Opinia Nr 008715

wyników przeprowadzonych oględzin - ekspertyzy urządzeń grzewczo-kominowych

w budynku przy ul. Gen. Andersa nr 55/46 Wałbrzych
dotycząca urządzeń grzewczo-kominowych używanych przez Gminę Wałbrzych
w administracji B.O.K. Biały Kamień

— SZKIC DO OPINII NR 008715
z dnia 27.06.2018r.

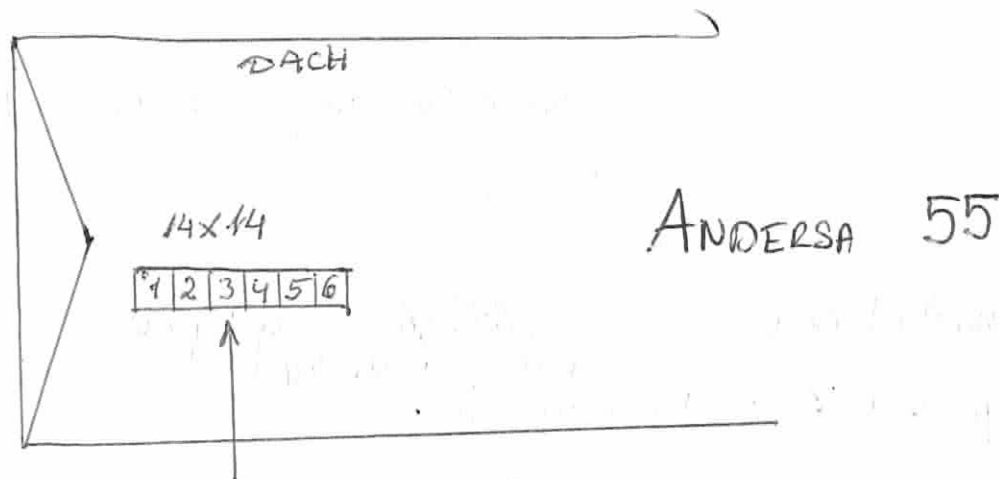
Istniejąca osłona na kominie ponad dachem zamontowana jest nieprawidłowo - przewody dymowe powinny być wyprowadzone ponad osłonę (patrz szkic podłączeń).

— WYKAZANE PRZEWODY NAD KTÓRYMI
ZAMONTOWANA JEST OSŁONA/ZADASZENIE STALOWE
